| Oggetto | Adozione di AUA ai sensi del D.P.R. 59/2013 relativa alla società SACMI IMOLA S.C. per il sistema fognario BO32036 rete separata acque meteoriche "Comparto N15 - Parcheggio pubblico P3" in via Laguna in Comune di Imola, raccolta acque reflue urbane meteoriche di dilavamento di aree esterne pubbliche destinate a parcheggio pubblico di comparto (solo sosta e transito) inserite nell'Agglomerato Urbano ABO0002 "Imola - Bacino Santerno-Gambellara", opere di urbanizzazione primaria realizzate da soggetto privato ed in attesa di cessione e presa in carico dal Comune di Imola e/o dal Gestore del SII |

OGGETTO: Procedimento unico ai sensi del D.P.R. 160/2010 – Istanza SACMI IMOLA S.C. di Autorizzazione Unica Ambientale per scarichi reflue urbane a Imola in comparto N15 – Parcheggio pubblico P3 – (D.P.R. n. 59/2013) – Trasmissione parere

PLANIMETRIA PROGETTO

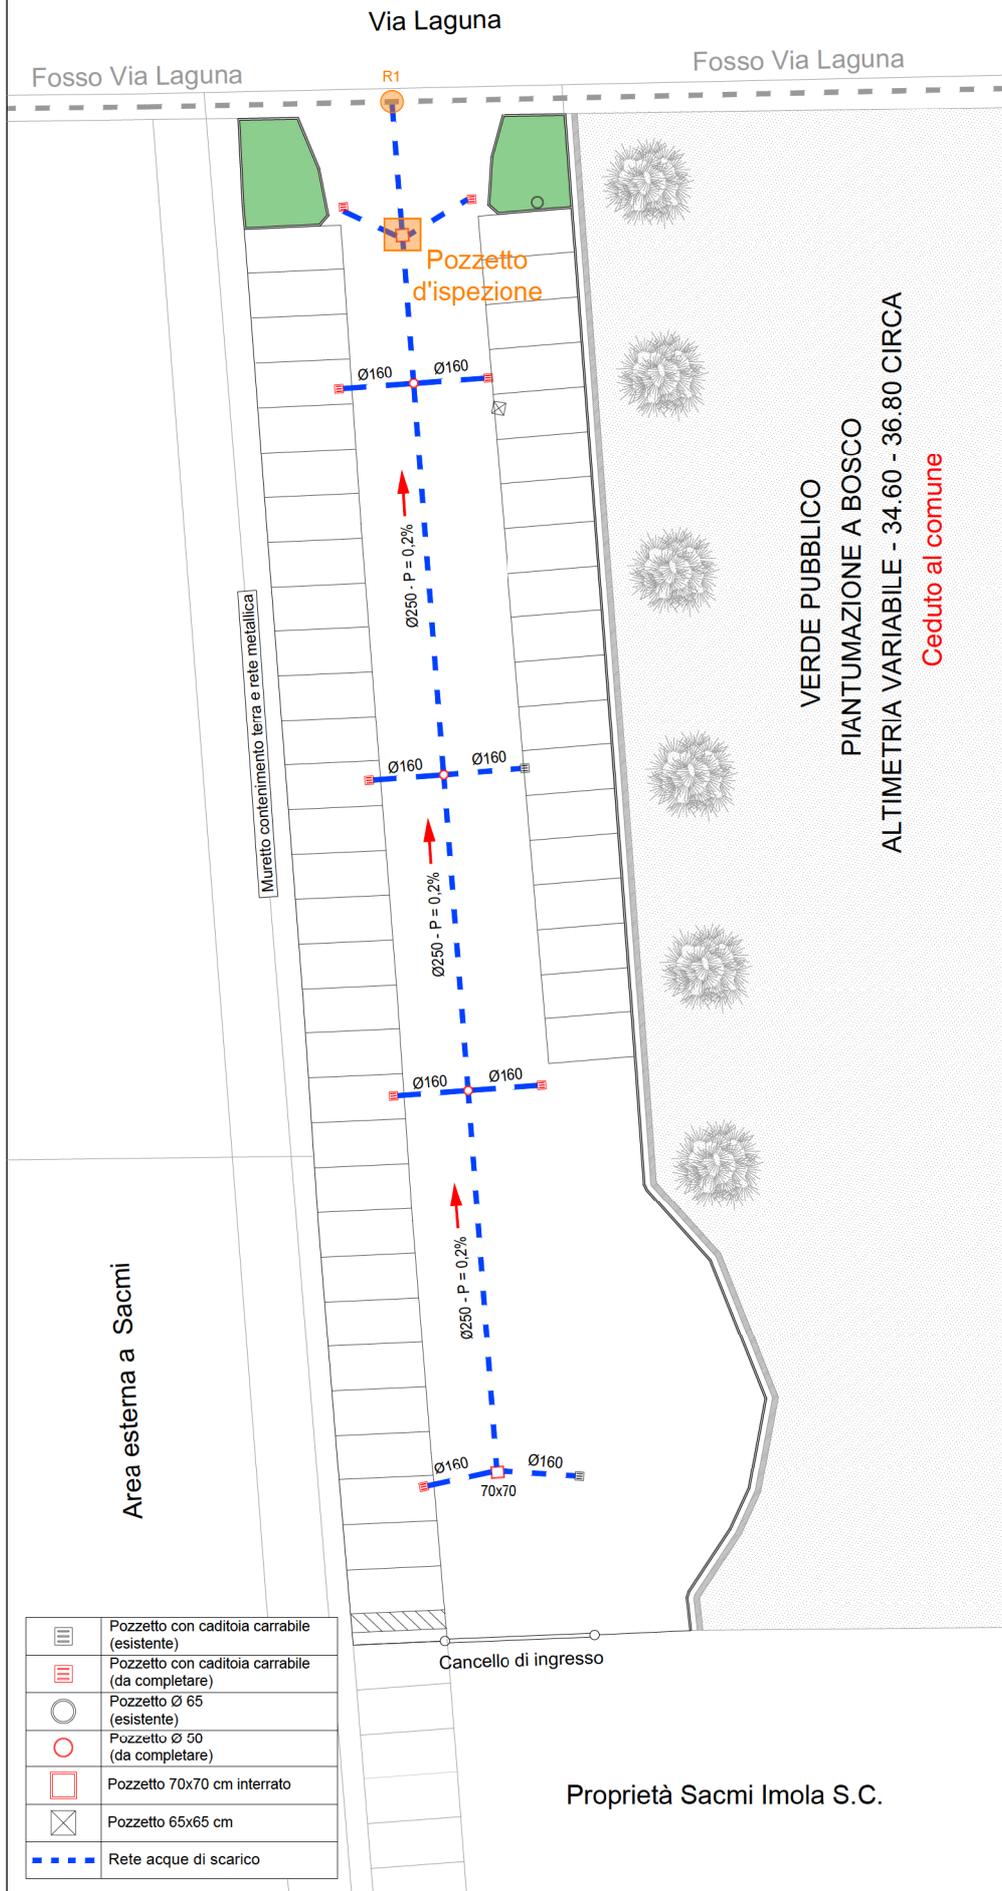
- b) **la planimetria aggiornata di dettaglio della rete fognaria meteorica realizzata** (comprensiva di quanto richiesto dal Consorzio di Bonifica della Romagna Occidentale nel succitato parere favorevole).

nelle more della definizione delle modalità applicative delle disposizioni della suddetta L.R. n. 4/2007 in ordine alla qualità delle acque irrigue, sarà possibile esprimere per quanto di competenza, fatti salvi i diritti di terzi e solo dal punto di vista idraulico quantitativo, parere favorevole condizionato al reperimento all'interno del sistema fognario di un volume di invaso pari o superiore a quello minimo, così come previsto dalla norma.

- a) **la proposta tecnico-progettuale, con relativo cronoprogramma di realizzazione degli interventi, che risponda alla prescrizione del Consorzio di Bonifica della Romagna Occidentale di cui al parere favorevole n. 12118 del 09/09/2022: "reperimento all'interno del sistema fognario di un volume di invaso pari o superiore a quello minimo, così come previsto dalla norma";**
